S.S. n° 51 «di Alemagna»

Attraversamento dell'abitato di San Vito di Cadore

OSSERVAZIONI

ai sensi della procedura VIA

Svincolo lato Cortina - stralcio della planimetria di progetto (fonte ANAS)

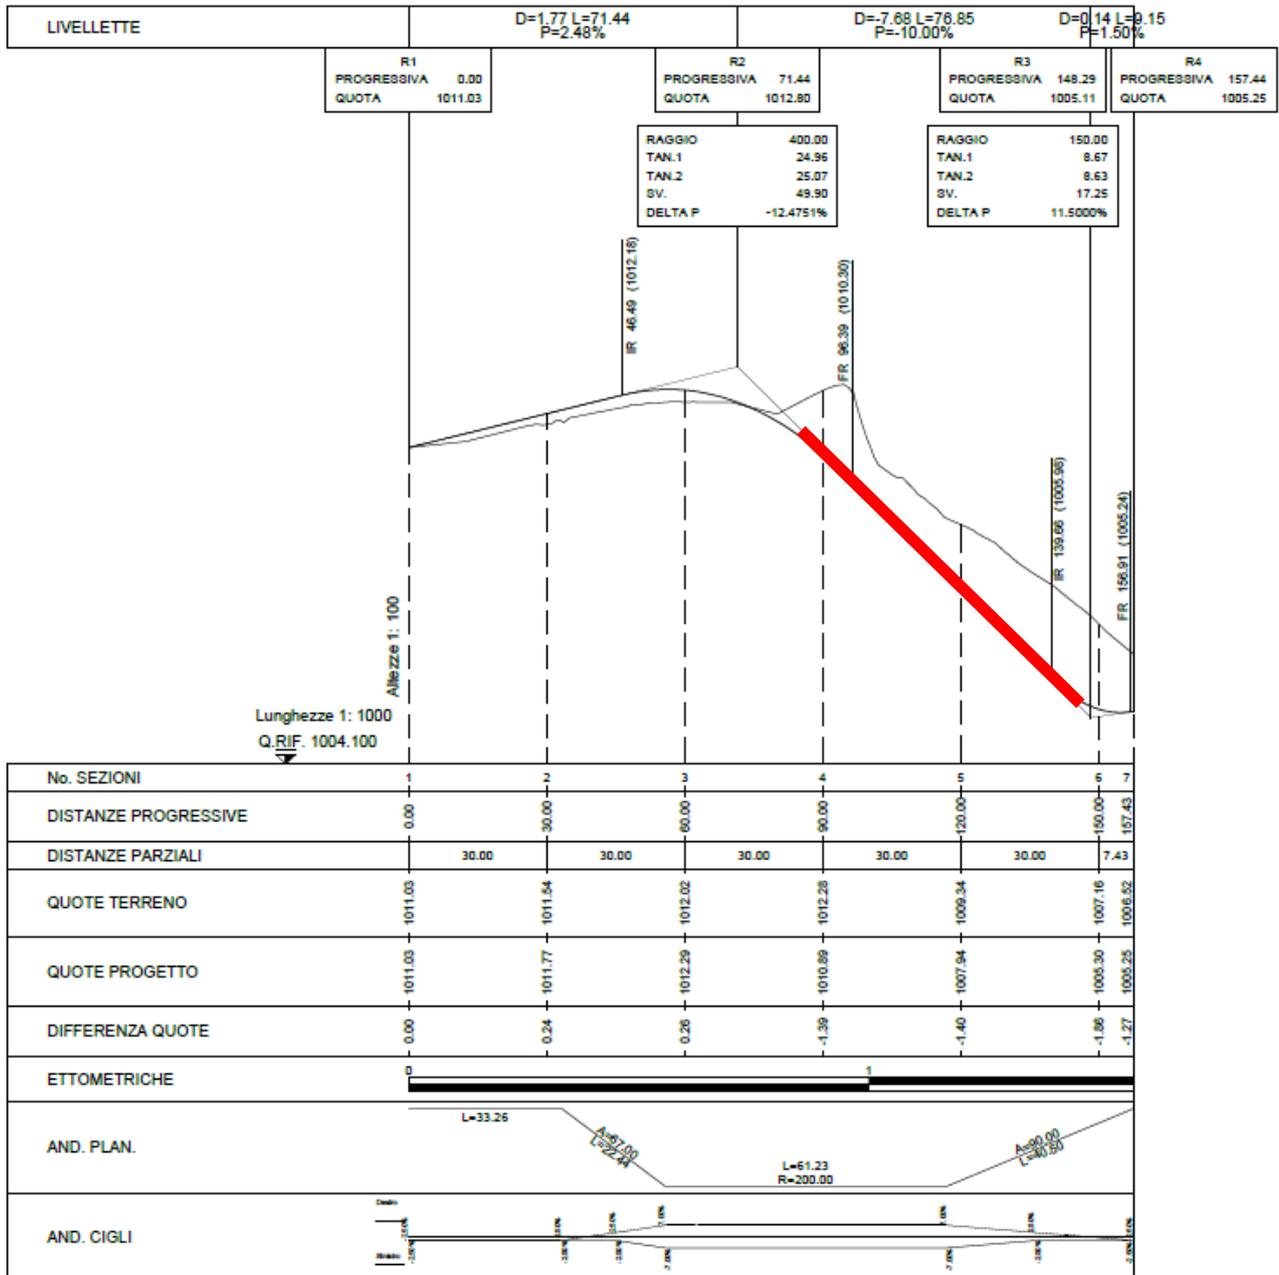
Il disegno di questo svincolo appare complicato non solo per geometria stradale ma anche per il dislivello e l'inclinazione dello stesso, come visibile nelle immagini successive.

Tale situazione risulta particolarmente pericolosa tenendo conto che nel periodo invernale le strade sono spesso coperte da neve e ghiaccio. Infatti in questa situazione vi sono rilevanti rischi alla sicurezza stradale in quanto in prossimità della rotonda i veicoli si devono fermare e poi ripartire, cosa questa non facile con pendenze di questo tipo e con un traffico rilevante nei periodi turistici, invernali in primis.

Via B.V. della Difesa – stralcio della planimetria di progetto (fonte ANAS)

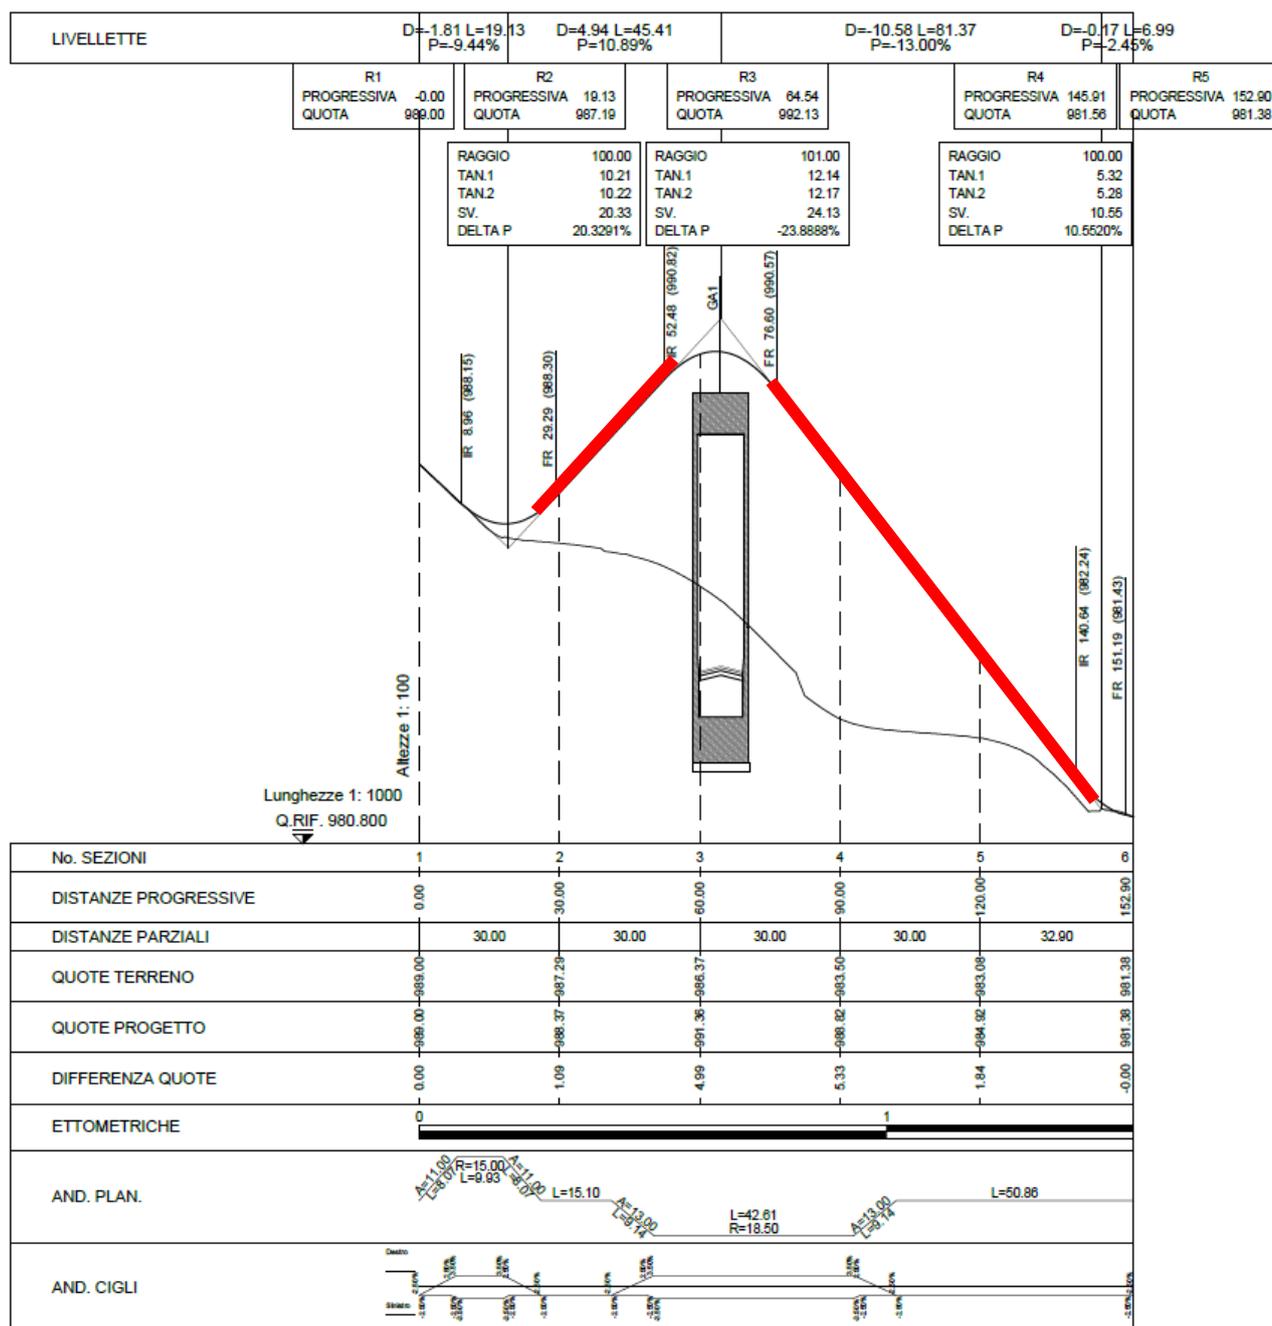
Dall'analisi delle tavole di progetto si evince che la modifica della via che conduce al cimitero prevede lo scavalco del nuovo asse viario e la creazione di un'ampia curva che si collega alla viabilità esistente in prossimità del cimitero stesso.

- una salita con pendenza al 10,89%;
- una lunga discesa, in parte in curva, con pendenza al 13%;
- infine un piccolo tratto in discesa con pendenza al 2,45%.

Si fa presente, quindi, che il progetto stradale è di oggettiva difficile percorrenza, soprattutto d’inverno, a causa dell’elevata pendenza e non prevede neppure un marciapiede pur essendo indicata come percorso per il passaggio pedonale⁸.

Via Senes – stralcio della planimetria di progetto (fonte ANAS)

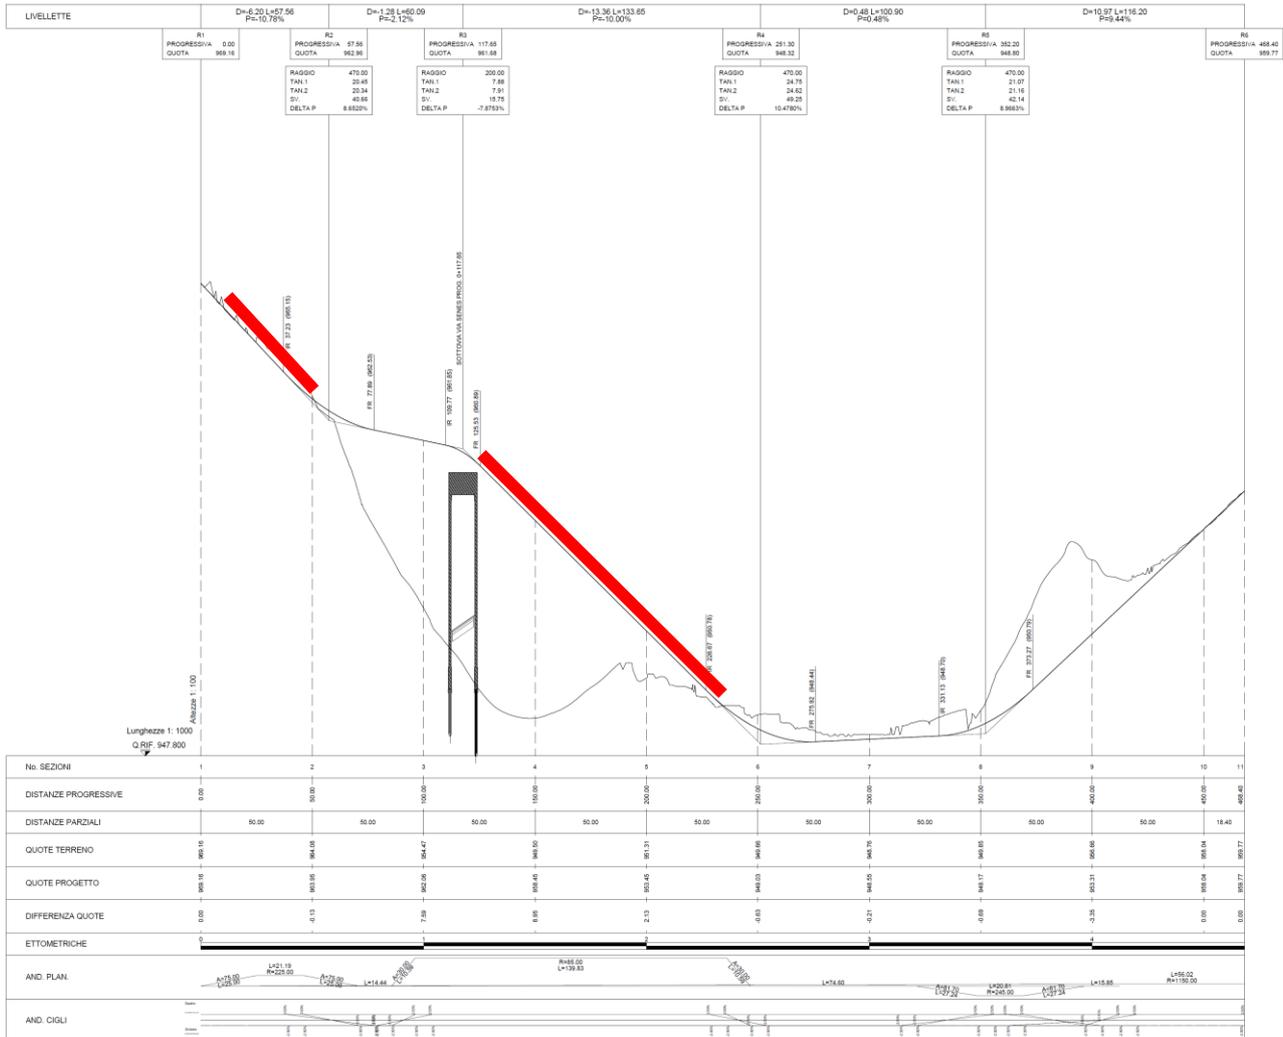
Dall'analisi delle tavole di progetto si evince che via Senes viene modificata prevedendo lo scavalco del nuovo asse viario e la creazione di un'ampia curva che si collega alla viabilità esistente, in prossimità del ponte sul torrente Boite.

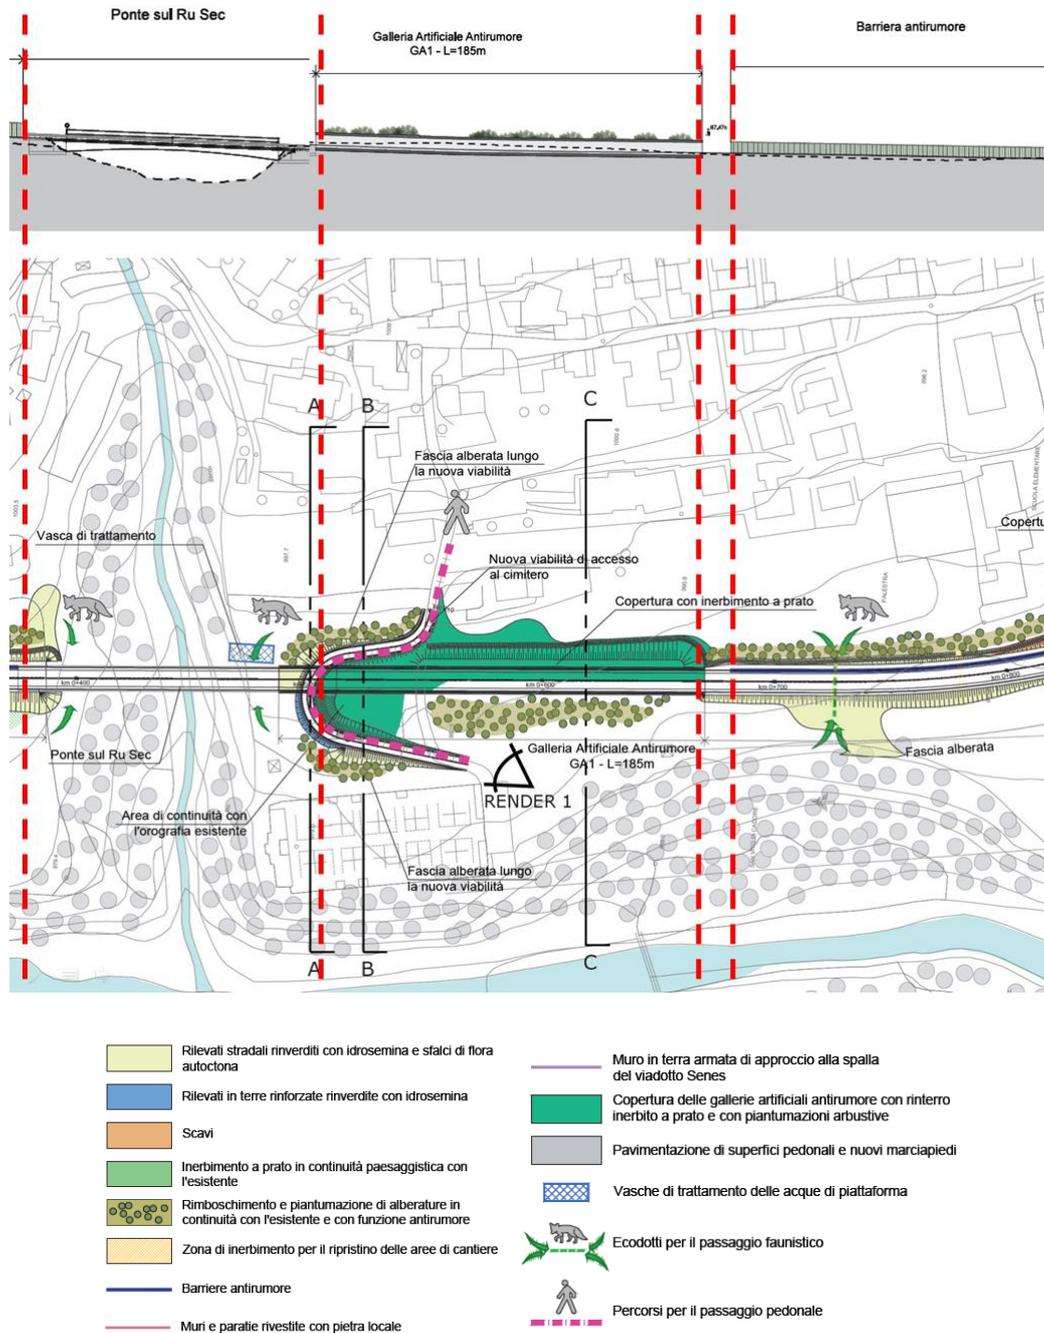
È evidente che le simulazioni cromatiche elaborate da ANAS non modificano più di tanto l'impatto paesaggistico del ponte sopra il Ru Sec.

ANAS sembra abbia mutuato il bel ponte, dell'Ing. Enzo Siviero¹⁴, costruito sul fiume Piave in comune di San Donà di Piave, che perfettamente si integra nel paesaggio pianeggiante della bassa pianura veneta, nel contesto montano delle Dolomiti. Atto questo che dimostra una totale mancanza di cultura progettuale.

L'integrazione ha fornito uno studio cromatico del ponte di attraversamento del Ru Sec (fotosimulazione n. 9) riprendendo una fotosimulazione già elaborata per lo Studio paesaggistico che non modifica affatto l'impatto paesaggistico del ponte.

*Elaborato integrativo: Galleria artificiale km 0+487-0+670. Sezioni (T00IA02AMBDI03A)
Il tratteggio rosso evidenzia l'interferenza visiva della galleria GA1 (nostra elaborazione)*

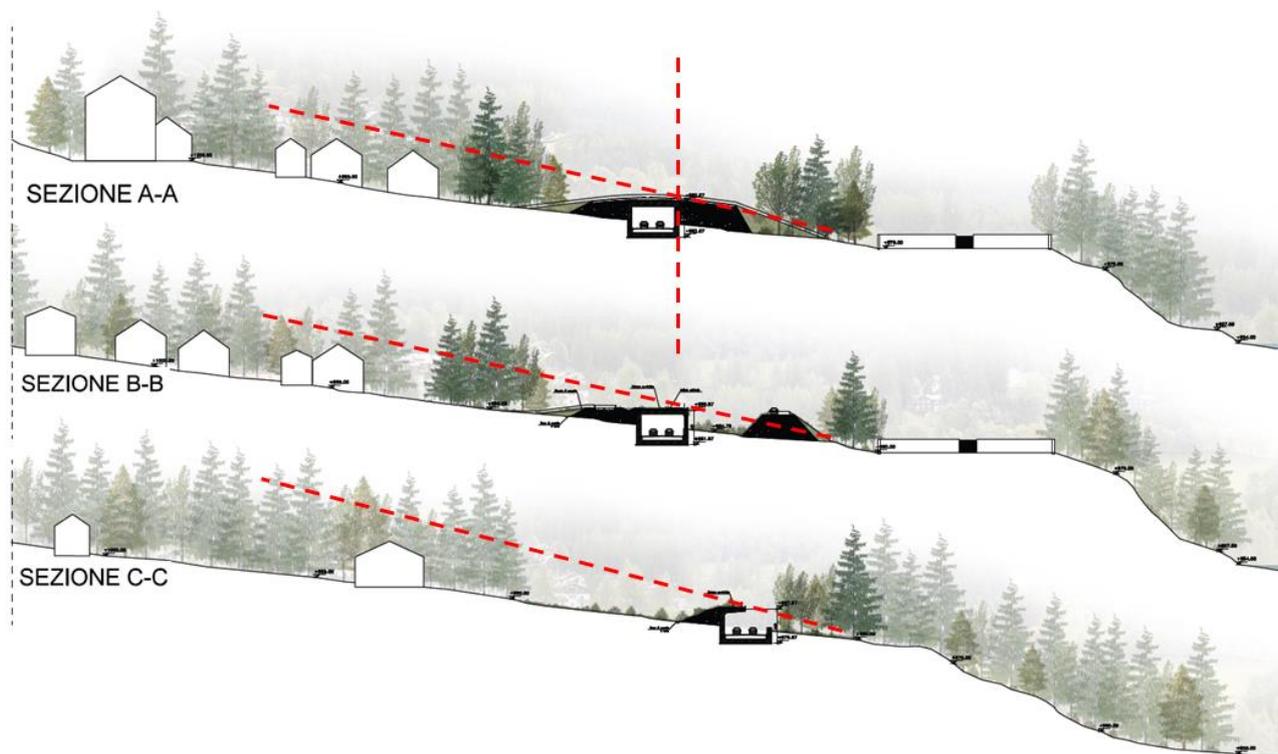
È stato inserito un tratteggio rosso che individua l'interferenza visiva della galleria (relativamente alle tre sezioni A-A, B-B e C-C) per verificare la correttezza tecnica della fotosimulazione elaborata da ANAS nel punto di vista denominato nella planimetria *Render 1*.

Le linee tratteggiate dimostrano che, ponendosi all'altezza del cimitero, la vista del centro abitato di San Vito viene ostruita dall'ingombro della galleria.

Fotosimulazione rivista (nostra elaborazione)

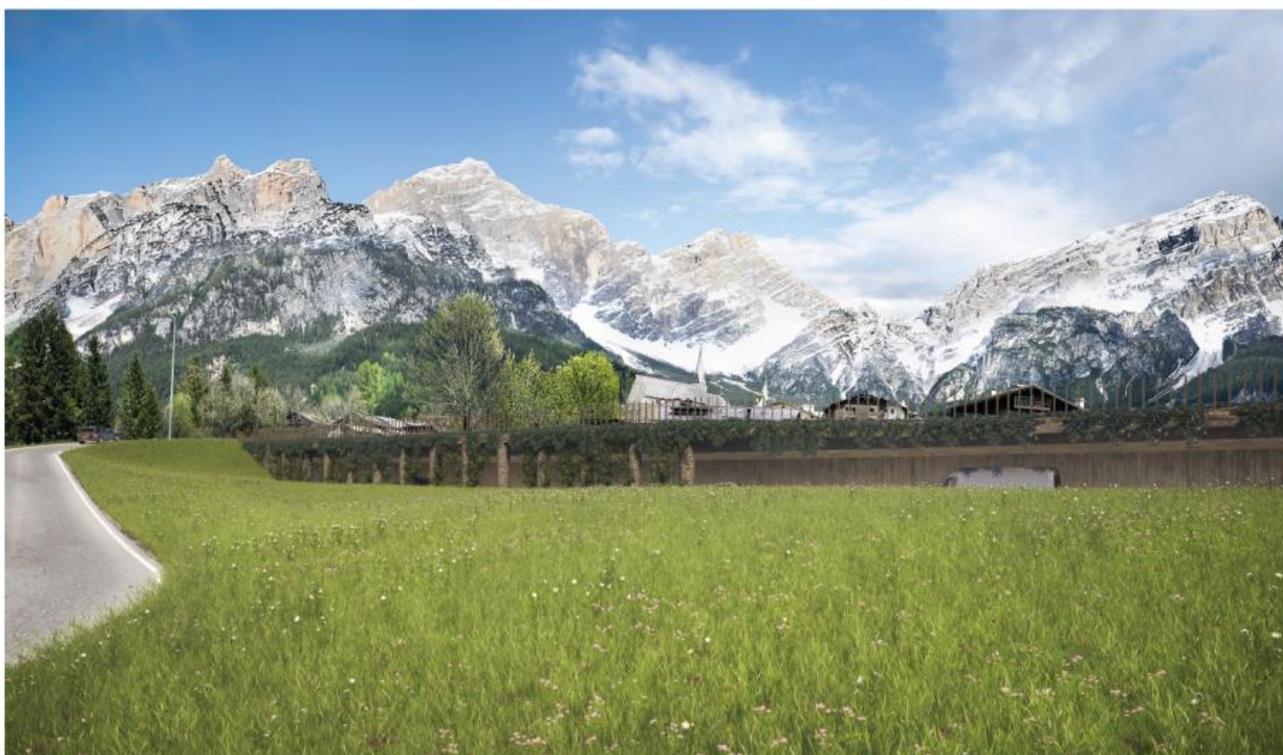
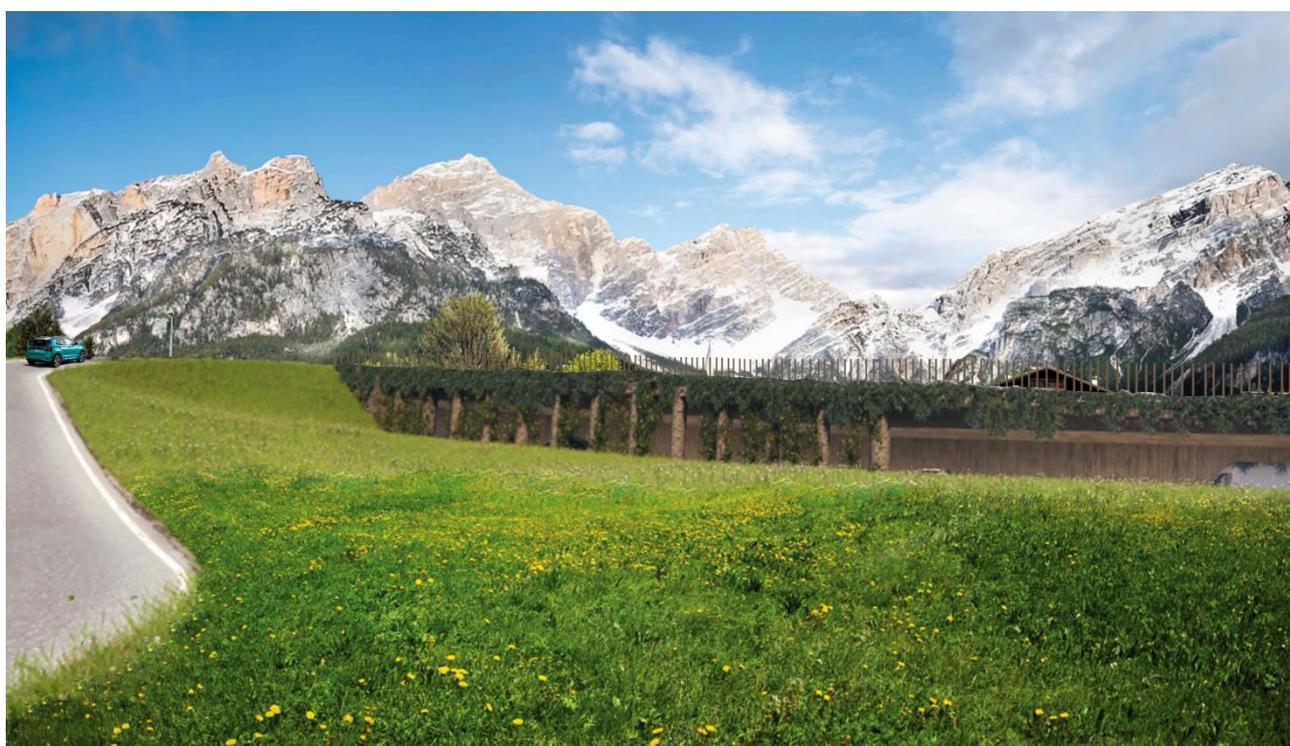
Pertanto, si è ritenuto di rivedere la simulazione effettuata da ANAS tenendo conto delle due sezioni sopra riportate.

Trattasi di una importante perdita che produce un fenomeno di deturpazione della qualità visiva dei luoghi e di rimozione dell'identità storico-culturale non solo per la popolazione locale ma anche per i numerosi turisti che frequentano questo territorio.

*Stato di progetto
(elaborazione
ANAS)*

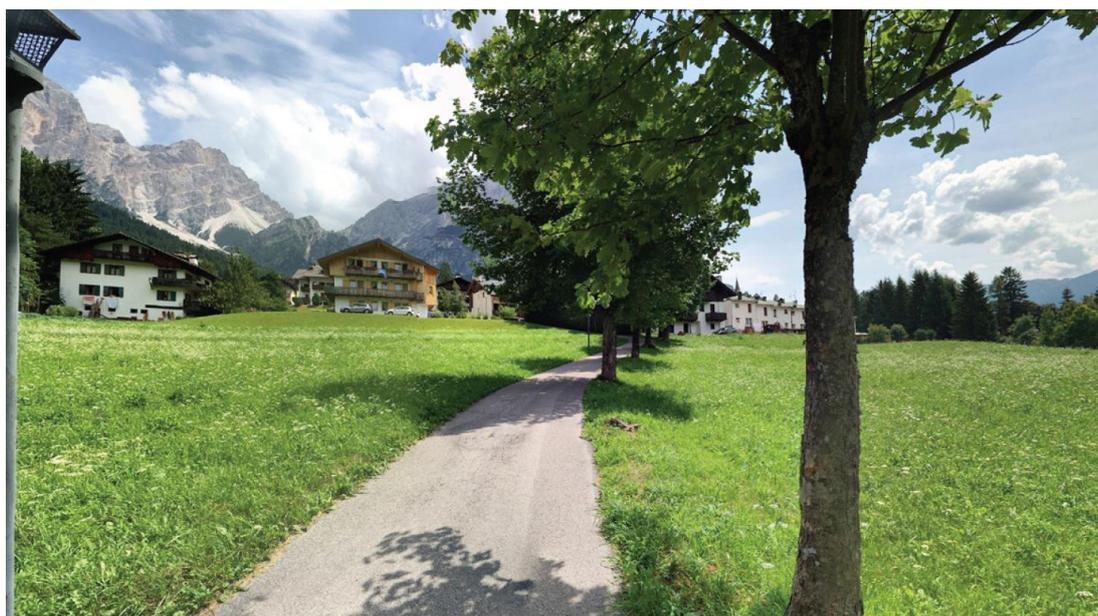
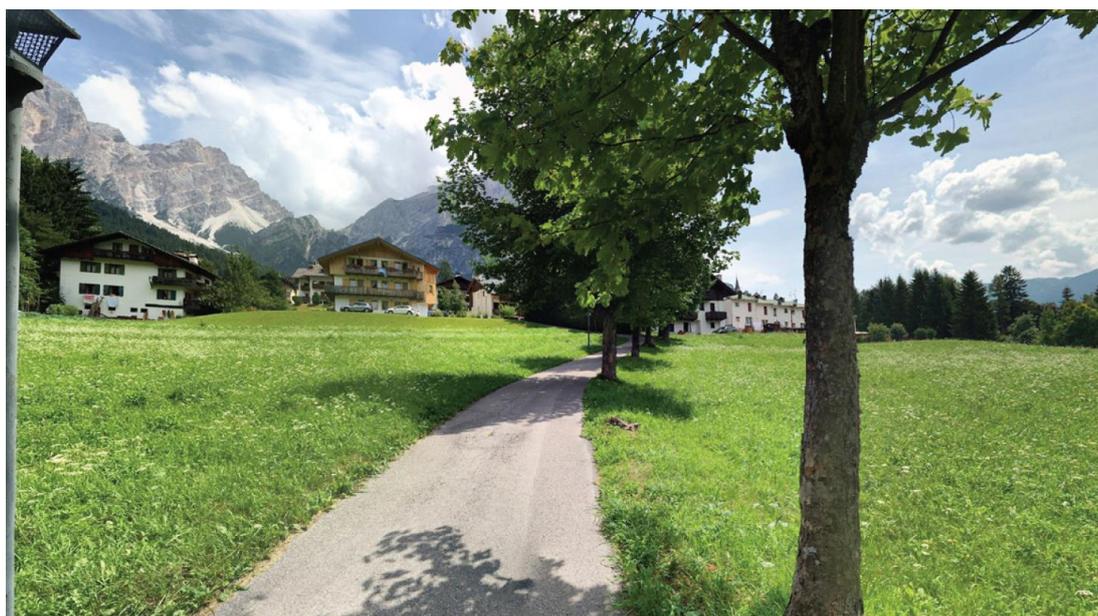
Si può osservare che nella fotosimulazione di ANAS non è stata inserita la barriera antirumore, così come indicata nella planimetria di progetto, pertanto non è possibile ottenere una corretta lettura del rapporto tra l'opera e la morfologia preesistente.

Come è possibile osservare l'inserimento della barriera antirumore ostruisce quasi del tutto la vista del centro abitato e modifica sostanzialmente il rapporto dello stesso con le montagne poste sullo sfondo.
